**RESPUESTAS A CONSULTAS FORMULADAS  
EN LA LICITACIÓN 90009384  
OBRAS DE REMODELACIÓN DE CABANÁ DOBLE BALNEARIO  
PUNTA DE TRALCA**

A continuación, el Banco Central de Chile da respuesta a las consultas efectuadas por las Empresas participantes. Estas respuestas a las consultas modifican o complementan las Bases de Licitación, así como también el Modelo de Contrato, en los casos en que corresponda.

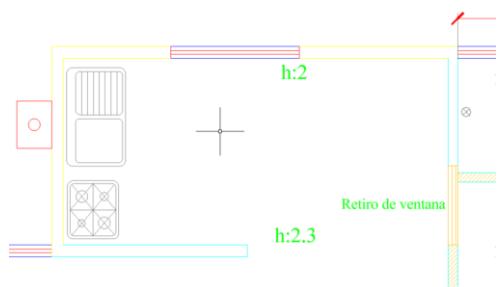
Pregunta N°12: Se solicita el proyecto eléctrico correspondiente.

Respuesta: Si se considera. Se adjunta proyecto.

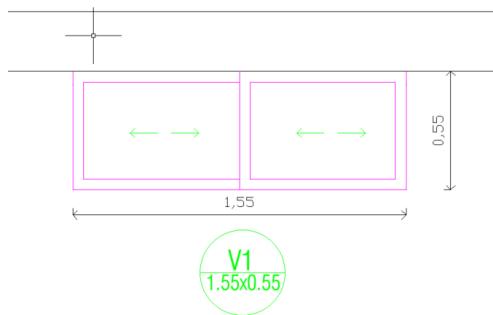
Pregunta N°13: Dado que las Especificaciones Técnicas indican el retiro de ventanas existentes y que los planos identifican distintos tipos (V1, V3), se solicita confirmar.

Respuesta: Se aclara lo siguiente:

Se cambian las ventanas de baños y se retira la ventana interior, que queda entre el baño y la cocina, según se muestra en el dibujo:

Respecto a la V1 y V3, corresponden a la misma ventana:
